### Dodatok 89 – Predpis 90

#### Revízia 3 - Zmena 9

Dodatok 9 k sérii zmien 02 – Dátum nadobudnutia platnosti: 4. január 2023.

**Jednotné ustanovenia pre homologizáciu súprav výmenného brzdového obloženia a obložení pre bubnovú brzdu pre motorové a ich prípojné vozidlá**

Obrázok 1

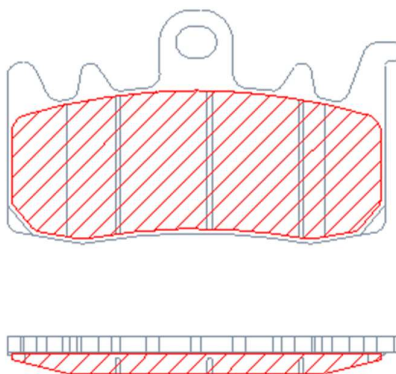
Bod 1 v prílohe 7a:

Plocha trecieho materiálu znamená celú plochu uzavretú v rámci obvodu brzdového obloženia (pozri červeno šrafovanú plochu, obrázok 1, obrázok 2), teda bez prítomnosti akýchkoľvek drážok a/alebo faziet:
